Van: "[REDACTED]"
Verzonden: donderdag 30 januari 2025 13:15
Aan: "[REDACTED]" <[REDACTED]@weterskipfryslan.nl>
Onderwerp: RE: Toezicht rapport TDM
Bijlage(n): Toezicht rapport TDM.pdf

Toezicht rapport

DATUM, TIJD CONTROLE:	20 SEPTEMBER 2024, 13:30
LOCATIE OVERTREDING:	Meinesleatwei Akkrum
OVERTREDEN ARTIKELN:	Waterschapverordening Wetterskip Fryslân, artikelen 1.6, 1.9, 4.12, 4.22, 4.84
NAAM TOEZICHTHOUDER(S):	██████████ J
NAAM/ADRES OVERTREDER/BEDRIJF:	Rotteveel M4 B.V. Robijnstraat 30, 1812RB Alkmaar

Tekeningnummer: TK-F5F6

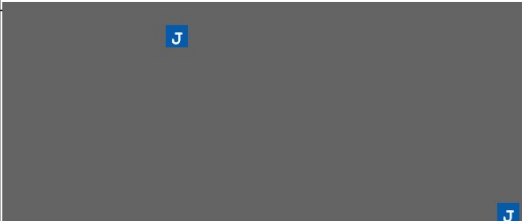
Punt 1: mis ik de beleidsregels waarin wordt aangegeven dat de beschermingszone 5 meter bedraagt.

Punt2: Gat het om artikel 4.12 jo. 4.7 en art. 4.22 jo. 4.18 en 4.19.

Punt 3 artikel 4.12 jo. 4.7

Punt 4: de zin moet worden aangepast deze loopt niet. Artikel 4.22 jo. 4.18 4.19 4.84 jo. 4.80, 4.81, 4.82

Punt 5: artikel 4.12 jo. 4.7 en artikel 4.22 jo. 4.18, 4.19

Punt 6: artikel 4.12 jo. 4.7

Punt 7: deze zin schept verwarring is een ander deel van het terrein deze zou ik weglaten. Artikel 4.22 jo. 4.7.

Punt 8: ik mis hier artikel 1.6 zorgplicht.

Punt 9: is artikel 4.114 jo. 4.112, 4.113
